FICHA DE ANÁLISIS DE PREFACTIBILIDAD DE OBRA PÚBLICA

Administración Zonal Los Chillos

Presupuestos Participativos 2024 - 2025

2.1 Tipo de Requerimiento:	Espacio Público	X	Vialidad	Infraestructura
2.2 Nombre del requerimiento:	BORDILLOS Y ADOQUINADO DE LA CALLE FRANCISCO AGUIRRE DESDE LA CALLE BENJAMIN CARRION HACIA LA CALLE JOAQUIN GALLEGOS, BARRIO SAN JUAN, PARROQUIA AMAGUAÑA			2.3 ID Via: URBANO
Desde:	CALLE BENJAMIN CARRION			
Hacia:	CALLE JOAQUIN GALLEGOS

Fotografia 2

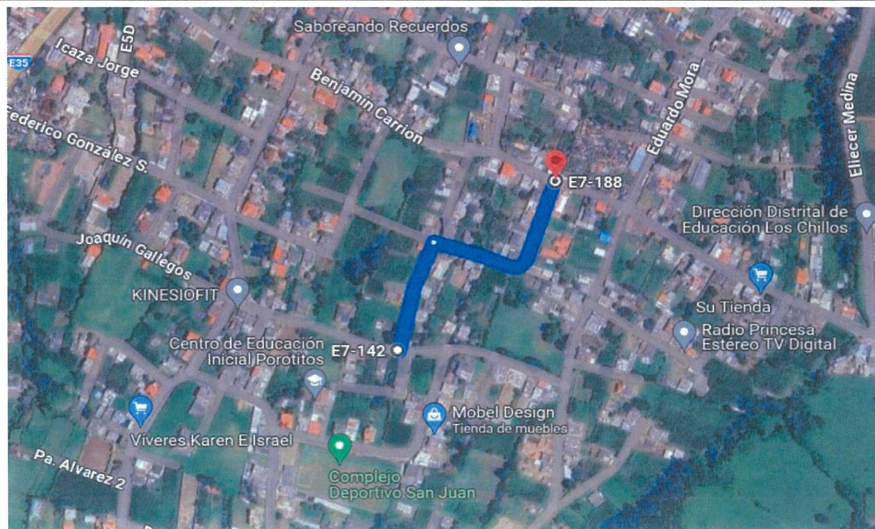
NO ES TÉCNICAMENTE PREFACTIBLE DEBIDO A QUE PRESENTA AFECTACIÓN AL TRAZADO VIAL APROBADO DE 6 METROS DE CALZADA YA QUE ACTUALMENTE EXISTEN 3 METROS EN UN TRAMO DE LA VIA.
